2. Änderung des Bebauungsplans Nr. I/B 5a „Post“

- Auswertung der Stellungnahmen aus den frühzeitigen Beteiligungsschritten gemäß §§ 3 (1), 4 (1) BauGB
- Ergebnis der Auswertung der frühzeitigen Beteiligungsverfahren / Übersicht: Ergänzungen und Änderungen der Planunterlagen zum Vorentwurf

Stand: Entwurf; Juli 2021

Stadtbezirk Brackwede

Nutzungsplan (ohne Maßstab, farbig)

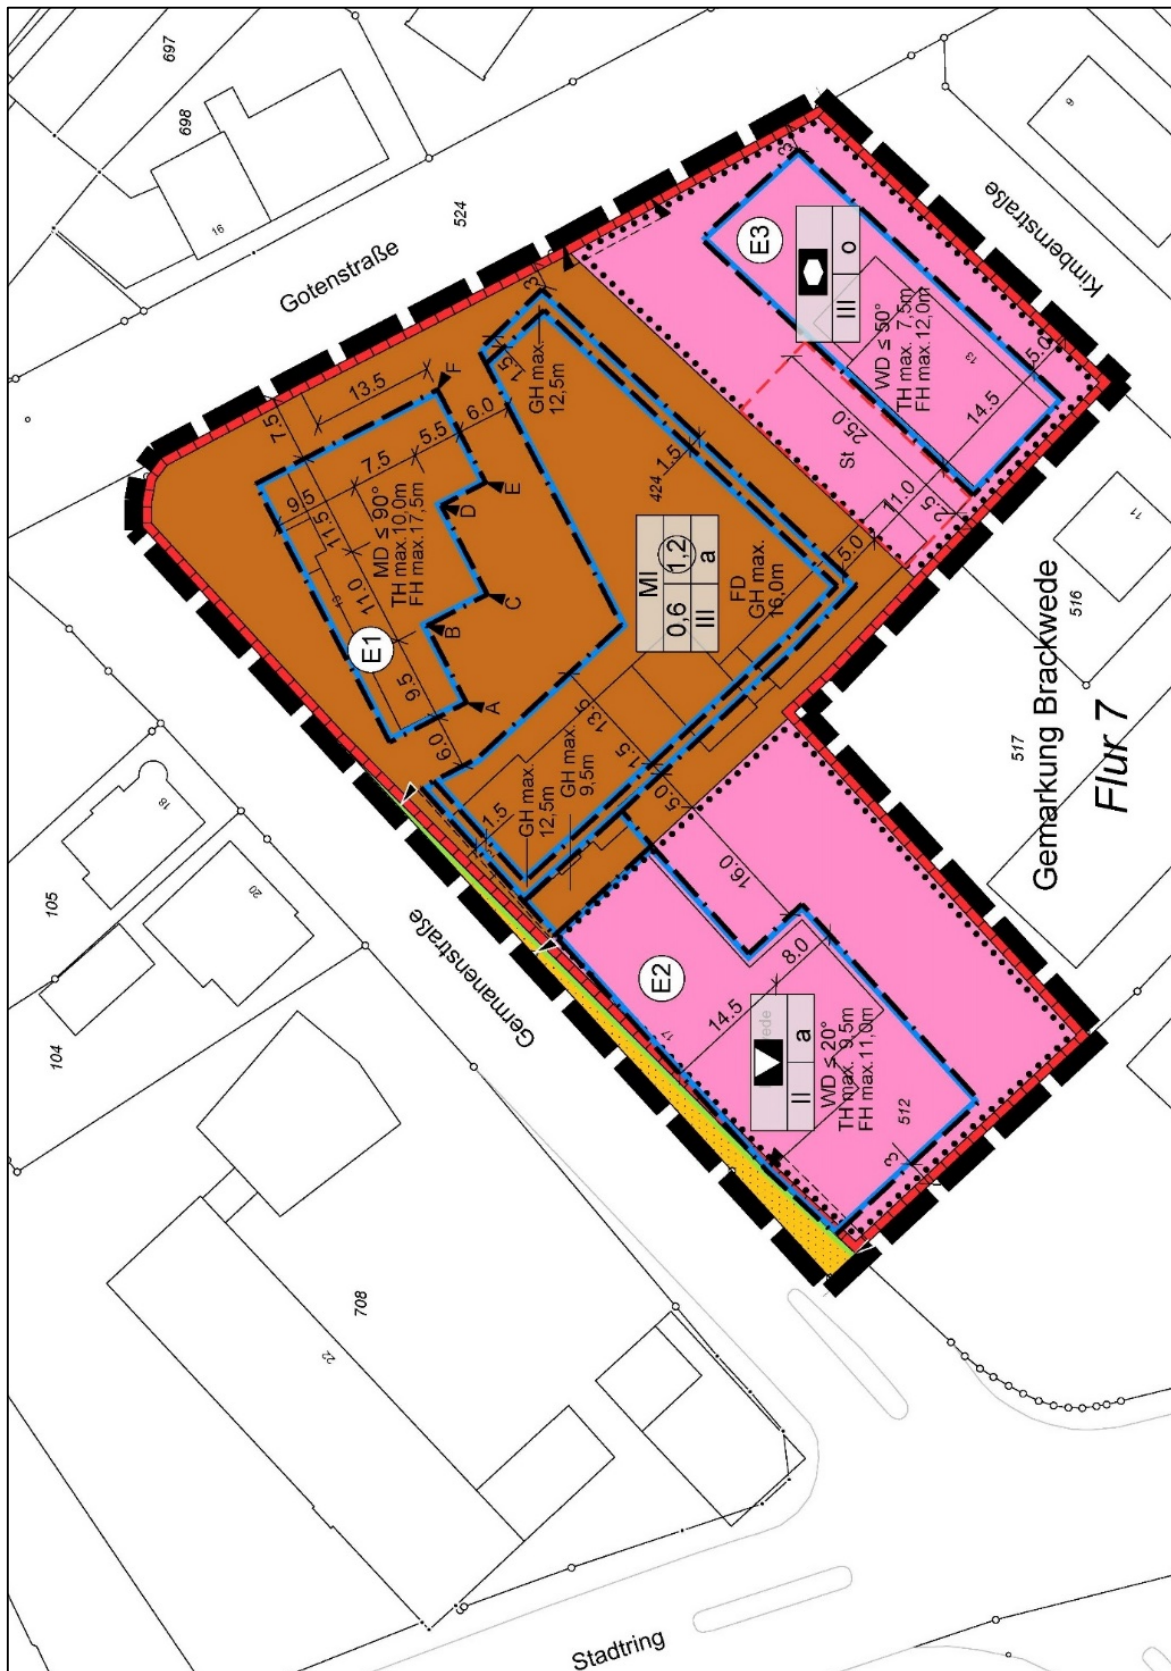
Lfd. Nr.	Einwender Datum	Stellungnahmen (Anregungen, Hinweise) in inhaltlicher Zusammenfassung	Stellungnahme der Verwaltung
D)		Das geplante städtebauliche Konzept sieht vor, dass sich die Neubebauung L-förmig um das zu erhaltene Schulgebäude erstreckt. Im Sinne einer Angebotsplanung soll dabei offengelassen werden, ob hier ein zusammenhängender großer Baukörper oder eine Bebauung mit mehreren Einzelgebäuden umgesetzt wird. Eine Voruntersuchung aus 2017 zeigt hierzu z. B. bereits Optionen auf (s. Anlage). Der Fokus für aktuelle Überlegungen sollte dabei auf der Kleinteiligkeit liegen. Die Neubauten sollten sich im Sinne einer Stadtreparatur in das bestehende und als erhaltenswert eingestufte Quartier einfügen und es ergänzen. Am Ende sollte ein gelungenes Ensemble aus Neu- und Altbauten entstehen. Aus Sicht der Unteren Denkmalbehörde ist eine kleinteilige Bebauung besser dazu geeignet, die Eigenart des Gebiets aufgrund seiner städtebaulichen Gestalt zu unterstützen. Die Bebauung mit einem großen, zusammenhängenden Baukörper sollte nicht weiterverfolgt / ermöglicht werden. Das vorgeschlagene Baufenster für die Neubauten sollte überdacht werden.	eine Änderung oder Errichtung von baulichen Anlagen gemäß § 172 Abs.1 Satz 1 Nr. 1 und Satz 2 BauGB auch dann einer Genehmigung bedarf, wenn ein Vorhaben nach der BauO NRW 2018 grundsätzlich genehmigungsfrei ist. Der Anregung wird nicht gefolgt. Eine kleinteilige Bebauung wird im Bebauungsplan nicht vorgegeben, sondern zur Ermöglichung einer der zentralen innerstädtischen Lage des Grundstücks entsprechenden baulichen Nutzung – unter Berücksichtigung des ungünstigen Grundstückszuschnitts, tlw. geringer Grundstückstiefe, zu erhaltender Bestandsgebäude - ein großes zusammenhängendes Baufeld festgesetzt. In diesem sind aber ebenso mehrere kleinere Einzelgebäude möglich. Des Weiteren ist darauf hinzuweisen, dass im Plangebiet Wohnen und gewerbliche Nutzungen angestrebt werden. Die Nutzungsarten haben i.d.R. unterschiedliche Flächenansprüche. Um einen ausreichenden Spielraum für die eine wie auch die andere Nutzung zu sichern, wird an der Festsetzung eines großen Baufensters im Mischgebiet (jetzt Urbanes Gebiet MU1) festgehalten.

E)		Hierzu werden folgende Anregungen gegeben: - Das Gebiet ist durch Steildächer, hier Walm- bzw. Mansarddach, geprägt. Das geneigte Dach sollte auch bei den Neubauten umgesetzt werden, damit die Neubauten sich ergänzend und nicht als Fremdkörper in ihre Umgebung einfügen.	Der Anregung wird nicht gefolgt. Das nähere Umfeld des Plangebietes ist durch eine sehr heterogene Dachflächengestaltung geprägt. Es finden sich Flachdächer (z. B. bei dem gegenüberliegenden Be-

Lfd. Nr.	Einwender Datum	Stellungnahmen (Anregungen, Hinweise) in inhaltlicher Zusammenfassung	Stellungnahme der Verwaltung
F)		- Der Blockrand sollte möglichst geschlossen werden, während im Innern eine gewisse „Luftigkeit“ für die künftigen Nutzer und Bewohner erhalten bleibt.	zirksamt und der nördlich benachbarten Wohnbebauung), Sattel- und Walmdächer mit unterschiedlicher Neigung. Im Plangebiet selbst sind ein steiles Mansarddach sowie Flach-, Sattel- und Walmdächer zu finden. Das Walmdach der Bibliothek südlich der geplanten Neubaufläche weist eine so geringe Neigung auf, dass es vom Straßenraum aus als Flachdach wahrgenommen wird. Daher werden für die neue Bebauung auf dem Flurstück 424 (jetzt Urbanes Gebiet MU1) Flachdächer vorgesehen. Sie ermöglichen im dicht bebauten innerstädtischen Bereich eine Dachbegrünung und begünstigen die Errichtung individuell auszurichtender Solarmodule. Durch die Festsetzung einer maximalen Gebäudehöhe von etwa 12,5 m (159,5 m üNN) sowie von etwa 16,0 m (163,0 m üNN) für ein zusätzliches, von den Außenkanten zurückgesetztes Nicht-Vollgeschosses (Staffelgeschoss) im straßennahen Bereich wird ein Übergang zwischen den beiden benachbarten Bestandsbauten geschaffen. Der Anregung wird zum Teil gefolgt. Im Plangebiet werden - die überbaubaren Flächen erweitert, sodass eine Bebauung nicht nur entlang der Germanen-, sondern auch der Goten- und der Kimbernstraße erfolgen kann, - eine geschlossene Bauweise festsetzt, um zu gewährleisten, dass auch bei einer Teilung des großen

Lfd. Nr.	Einwender Datum	Stellungnahmen (Anregungen, Hinweise) in inhaltlicher Zusammenfassung	Stellungnahme der Verwaltung
G)		- Anwendung von geringeren Abstandsflächen zwischen den Häusern entlang der Straße, die für den damaligen Städtebau typisch waren (§ 6 (12) BauO NRW).	Flurstücks 424 die Blockränder geschlossen und die zurückliegenden Flächen von den Straßen abgeschirmt werden, - an der Germanen- und der Gotenstraße Baulinien festgesetzt, um vorhandene Baufluchten bei der Neubebauung weiterzuführen und die Stellung der Neubebauung genau zu fixieren. Zur Ermöglichung eines der zentralen innerstädtischen Lage des Grundstücks entsprechenden Nutzungsmaßes, werden - insbes. auch aufgrund der zu berücksichtigenden Rahmenbedingungen (u. a. ungünstiger Grundstückszuschnitt, tlw. geringe Grundstückstiefe, tlw. zu erhaltender Gebäudebestand) - die überbaubaren Flächen auf dem Flurstück 424 (jetzt Urbanes Gebiet MU1) beibehalten. Der Anregung wird gefolgt. Zur Ermöglichung einer weitgehenden Schließung der Blockränder wird gemäß § 9 Abs. 1 Nr. 2a BauGB eine Unterschreitung der Tiefe der Abstandsflächen der Bauordnung NRW 2028 in einem 20 m breiten Streifen entlang der Straßen zugelassen.

H)		- Bebauung der Straßenecke Kimbernstr. / Gotenstr. und Verlagerung der Freifläche in den „Innenhof“.	Der Anregung wird gefolgt. Auf dem Flurstück 424 wird das Baufenster erweitert, so dass eine Bebauung entlang der Goten- und der Kimbernstraße erfolgen kann. Zur Ermöglichung eines der zentralen innerstädtischen Lage des Grundstücks entsprechenden Nutzungsmaßes, werden aus den hier un-

Lfd. Nr.	Einwender Datum	Stellungnahmen (Anregungen, Hinweise) in inhaltlicher Zusammenfassung	Stellungnahme der Verwaltung
J)		- Orientierung der Gebäudehöhen am ehem. Schulgebäude Germanenstr. 13 als Maximalhöhe (TH). - Sollte das vorgeschlagene Bau- fenster mitsamt Option für eine zu- sammenhängende Neubebauung und die Festsetzungen zum Flach- dach weiterverfolgt werden, sollten die zulässigen Gebäudehöhen nochmals überdacht werden. Zum einen sollte die Traufhöhe der Neubauten die Traufhöhe des Schulgebäudes nicht überragen. Zum anderen sollten Trauf bzw. At- tikahöhe der Neubebauung im rückwärtigen Grundstücksbereich deutlich unterhalb der Traufhöhen der erhaltenswerten Gebäude blei- ben, um diese nicht zu erdrücken und ihre stadträumliche Dominanz der Straßenrandbebauung zu neh- men.	ter Pkt. F genannten Grün- den - die überbaubaren Flä- chen inmitten des Flurstücks 424 (jetzt Urbanes Gebiet MU1) beibehalten und keine größeren Freiflächen im „In- nenhof“ vorgesehen. Den Anregungen wird zum Teil gefolgt. Das Plangebiet liegt nur ca. 150 m entfernt vom zentralen Versorgungsbereich des Be- zirks Brackwede an der Hauptstraße. Somit liegt es in sehr zentraler Lage, und es soll eine entsprechende bauli- che Dichte und Nutzung er- halten. Es wird eine Mischung aus gewerblichen Nutzungen und Wohnen angestrebt. Anders als bei Wohngebäuden ist bei Gebäuden mit gewerblichen Nutzungen von größeren Ge- schosshöhen auszugehen. Die ehemalige griechische Er- gänzungsschule / Lyzeum weist eine Traufhöhe von etwa bis zu 11,0 m, eine First- höhe von bis zu 18,2 m und III Vollgeschosse auf, wovon sich das oberste im Mansard- dach befindet. Eine Gebäudehöhe von 11 m für die neue Bebauung auf dem Flurstück 424 (jetzt Urba- nes Gebiet MU1) würde III Vollgeschosse mit einer Ge- schosshöhe ermöglichen, die Wohnungen entspricht. An- dere Nutzungen, die im Plan- gebiet durch die Festsetzung eines Urbanen Gebietes expli- zit erwünscht werden, benöti- gen aber größere Geschoss- höhen (z. B. gewerbliche Nut- zungen, größere Büros). Da- her ist eine Gebäudehöhe von 11,0 m zu gering. Für die III Vollgeschosse ist bei der Neubebauung eine

Lfd. Nr.	Einwender Datum	Stellungnahmen (Anregungen, Hinweise) in inhaltlicher Zusammenfassung	Stellungnahme der Verwaltung
K)		- Die Überplanung sollte eine Erhaltung und Nachnutzung des Badehauses (Germanenstr. 15) ermöglichen, auch wenn es nicht als erhaltenswert festgesetzt werden soll.	Gebäudehöhe von etwa 12,5 m (159,5 m üNN) geplant. Über dem dritten Vollgeschoss wird als Ausnahme und beschränkt auf den straßennahen Bereich zusätzlich ein Nicht-Vollgeschoss ermöglicht, das eine Gebäudehöhe von ca. 16,0 m (163,0 m üNN) nicht überschreiten darf. Die Gebäudehöhen der Neubebauung bleiben damit auf jeden Fall unter der Firsthöhe des benachbarten Schulgebäudes, sie überschreiten jedoch die Traufhöhe des Schulgebäudes. An den Randbereichen der Germanen-, Goten- und Kimbernstraße erfolgt durch die Abstufung der Gebäudehöhe der Neubebauung eine Anpassung an die Höhenentwicklung der Schule. Auf der von den Straßen zurückliegenden Grundstücksfläche wird mit einer 3-geschossigen Neubebauung von ca. 12,5 m Höhe (159,5 m üNN) zwischen Neu- und den benachbarten Bestandsbauten vermittelt. Die Anregung ist bereits berücksichtigt. Die Festsetzungen des Bebauungsplans stehen der Erhaltung und Nachnutzung des Badehauses nicht entgegen. Eine bestehende Bebauung genießt generell Bestandschutz. Der Bebauungsplan sichert aber für die Zukunft neue Bebauungs- und Nutzungsmöglichkeiten.

L)		Der Innenraum sollte möglichst unversiegelt gärtnerisch aufgewertet werden, ohne Stellplatzanlagen oder	Der Anregung zum Teil gefolgt. Die angesprochene Fläche zwischen der ehemaligen
